改善箇所説明図

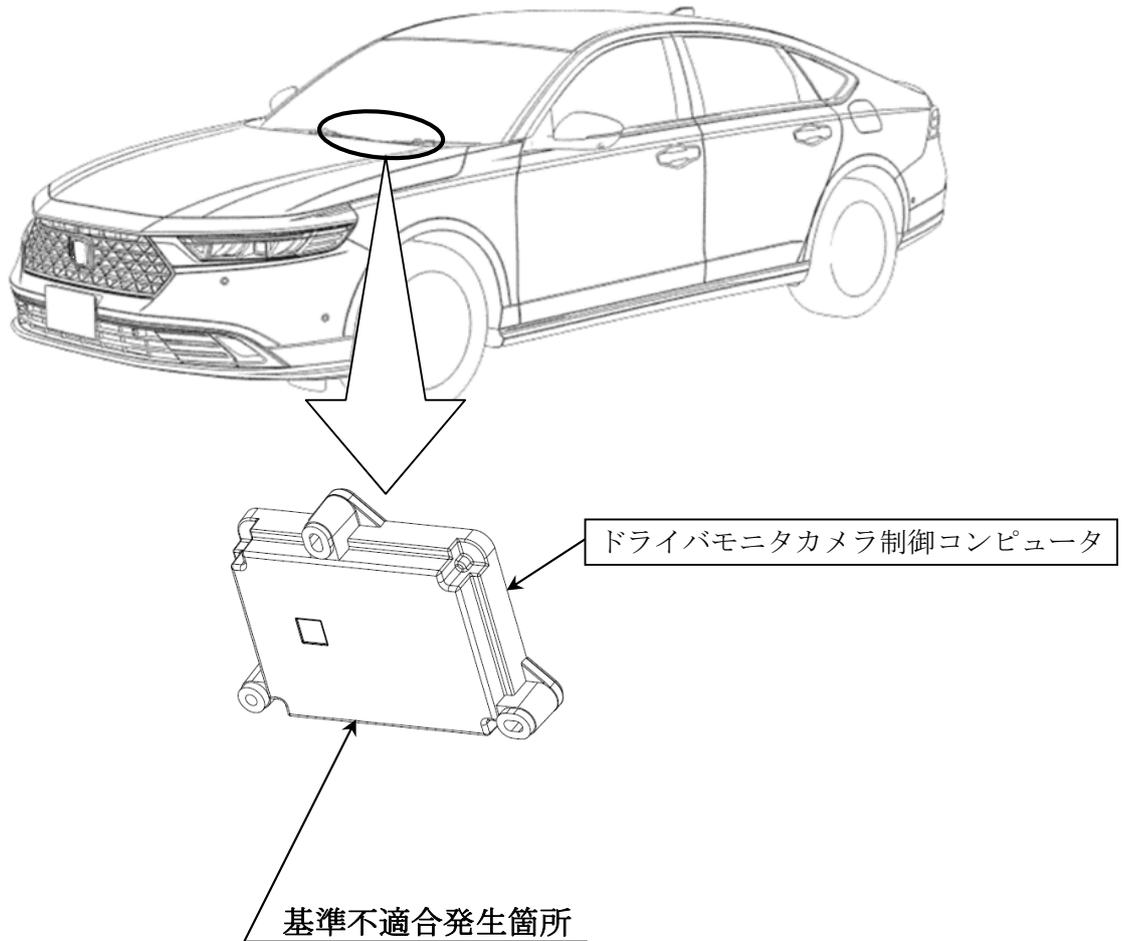
全方位安全運転支援システム装備車において、ドライバーモニタカメラ制御コンピュータの制御プログラムが不適切なため、外部診断機でのプログラム更新または故障コードクリア後に演算処理が終了しないことがある。そのため、過大な待機電流が流れ続け、車両を使用せずに長期間駐車した場合、バッテリーが上がり、パワーシステムが起動できなくなるおそれがある。なお、外部診断機でのプログラム更新後は、パワーシステム起動時にドライバーモニタカメラが起動せず、システム故障時にブレーキ警告灯等が不点灯となり、保安基準に適合しない。

全車両、ドライバーモニタカメラ制御コンピュータを対策プログラムへ書き換える。

注： は書き換え部品を示す。

識別：車台番号打刻の下一桁目上部に黄色ペイントを塗布する。
